Bebauungsplan T 1, 10. Änderung

Stadtteil Troisdorf-Mitte, Bereich Kreissparkasse am Ursulaplatz

**Bisher vorliegende umweltbezogene und sonstige Stellungnahmen
Art und Umfang der Berücksichtigung zur öffentlichen Auslegung**

gemäß § 3 Abs. 2 Satz 1 BauGB

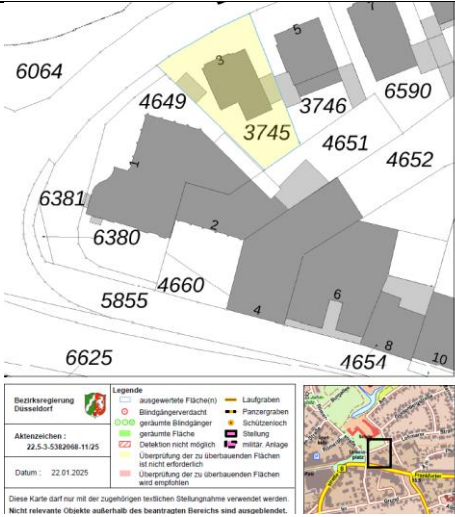
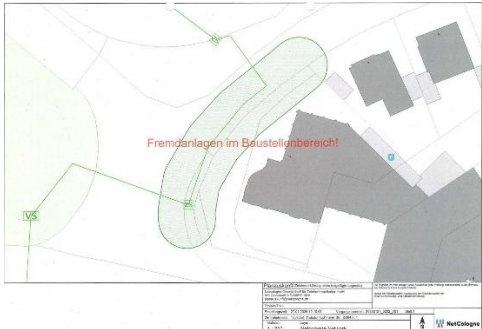
2.	Stadt Troisdorf, Amt für Sicherheit und Ordnung Kölner Straße 176 53840 Troisdorf	14.01.2025	Sachgüter, Mensch	Es liegen Luftbilddauswertungen der Bezirksregierung Düsseldorf vom 11.07.2023 für das Grundstück mit der Anschrift Lohmarer Straße 1, Troisdorf-Mitte (Az.: 32.1 KMR 62/23) und vom 22.01.2025 für das Grundstück mit der Anschrift Lohmarer Straße 3, Troisdorf-Mitte (Az.: 22.5-3-5382068-11/25) vor. Diese kommen zu dem nachfolgenden Ergebnis: Luftbilder aus den Jahren 1939-1945 und andere historische Unterlagen liefern keine Hinweise auf das Vorhandensein	Alle eingegangenen Hinweise werden in den Bebauungsplan aufgenommen.

von Kampfmitteln im beantragten Bereich. Daher ist eine Überprüfung des beantragten Bereichs auf Kampfmittel nicht erforderlich. Eine Garantie auf Kampfmittelfreiheit kann gleichwohl nicht gewährt werden. Sofern Kampfmittel gefunden werden, sind die Bauarbeiten sofort einzustellen und die zuständige Ordnungsbehörde oder eine Polizeidienststelle unverzüglich zu verständigen.

Erfolgen Spezialtiefbauarbeiten mit erheblichen mechanischen Belastungen wie Rammarbeiten, Pfahlgründungen, Verbauarbeiten etc. wird eine Bohrlochdetektion empfohlen. In diesem Fall ist der Leitfaden auf der Internetseite der Bezirksregierung Düsseldorf zu beachten:

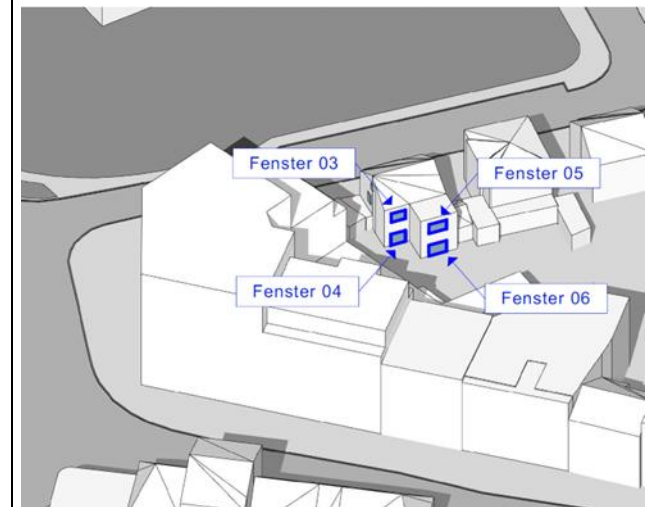
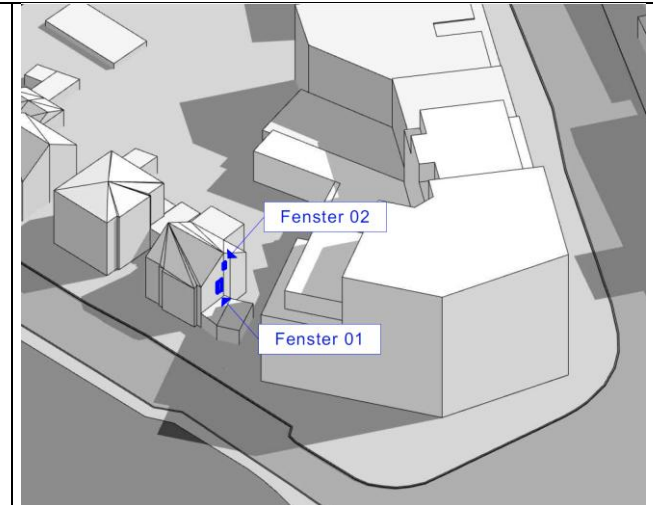
12.7				Verschattung Extreme Beschattung des Hauses durch den Neubau; Beeinträchtigung von Gar-	Die Einwände zur Beschattung und Lichtverhältnissen werden teilweise berücksichtigt. Der Anregung der Simulation der Schattenbildung wird gefolgt, indem zur Ermittlung der Verschattung

ten, Balkon und Wohnkomfort; befürchtete Schimmelbildung und finanzielle Nachteile. Die vorgestellte Artenschutzprüfung berücksichtigt nicht die negativen Auswirkungen des Vorhabens auf die psychische und körperliche Unversehrtheit der Hausbewohner, einschließlich meiner selbst und meiner Erben.	des Nachbarhauses Lohmarer Straße 3 eine Tageslichtsimulation durchgeführt wurde (vgl. Kaspar Kraemer Architekten, Köln, 23.05.2025). Die Ergebnisse wurden auf Grundlage der DIN 5034-1 (Tageslicht in Innenräumen) beurteilt. Die DIN gibt Empfehlungen für die Mindestanforderungen an die Besonnungsdauer von Wohnräumen. Diese Richtlinie, die nicht Bestandteil einer Verordnung ist, wird als Orientierungshilfe für die Einordnung der Besonnungs- und Verschattungsverhältnisse herangezogen. Unter Punkt 4.4 Besonnung formuliert die DIN 5034-1 in der Fassung von 2011: <i>„Ob die Möglichkeit einer Besonnung eines Aufenthaltsraumes erwünscht oder unerwünscht ist, hängt in der Regel von dessen Verwendungszweck ab. Vor allem für Wohnräume ist die Besonnbarkeit ein wichtiges Qualitätsmerkmal, da eine ausreichende Besonnung zur Gesundheit und zum Wohlbefinden beiträgt. Deshalb sollte die mögliche Besonnungsdauer in mindestens einem Aufenthaltsraum einer Wohnung zur Tag- und Nachtgleiche 4 h betragen. Soll auch eine ausreichende Besonnung in den Wintermonaten sichergestellt sein, sollte die mögliche Besonnungsdauer am 17. Januar mindestens 1 h betragen. Als Nachweisort gilt die Fenstermitte in Fassadenebene.“</i> Bezogen auf das vorliegende Vorhaben wurden im Rahmen der Tageslichtsimulation die Auswirkungen auf die im Folgenden dargestellten Fenster des Nachbargebäudes Lohmarer Straße 3 untersucht:

Die Tageslichtsimulation zeigt im Ergebnis, dass die nach DIN 5034-1 geforderten Mindestwerte eingehalten werden:

• 4 Stunden Besonnung an der Tag- und Nachtgleiche (21. März / 21. September) • 1 Stunde Besonnung an rückwärtigen Fenstern im Winter (17. Januar) Damit ist davon auszugehen, dass gesunde Wohnverhältnisse trotz reduzierter Besonnung gewahrt werden. Zwar treten Schatten im Garten und auf dem Balkon künftig etwas früher auf (ab ca. 14 Uhr statt 16 Uhr), jedoch ist ein Sonnenbad im Tagesverlauf weiterhin möglich. Im Zwischenzeitraum (21. März bis 21. September) erhöht sich der Besonnungszeitraum durch den höheren Sonnenstand, so dass hier die Bedingungen noch besser sind. Feuchtigkeit und Schimmel: Belege für die befürchtete Schimmelbildung durch Schlagregen oder unzureichende Trocknung von Wänden/Dächern liegen nicht vor. Der Schutz vor Niederschlagswasser liegt grundsätzlich in der Verantwortung des Grundstückseigentümers. Einsehbarkeit von Garten und Balkon: Durch die Zurückstaffelung der oberen Geschosse wird die direkte Sicht aus den Wohnungen des Neubaus durch Abstände reduziert. Rechtlich besteht insbesondere in innerstädtischen Lagen kein Anspruch auf vollständigen Sichtschutz vor Einsehbarkeit in Gartenbereiche. Schutzgut Mensch: Im Rahmen des Bauleitplanverfahrens wurde sichergestellt, dass gesunde Wohnverhältnisse erhalten bleiben, u. a. durch die Einhaltung von Abstandsflächen, Besonnung und Lärmschutz. Die Artenschutzprüfung berücksichtigt diese Aspekte nicht. Im Bauleitplanverfahren umfasst die Artenschutzprüfung die Prüfung, ob geschützte Tier-
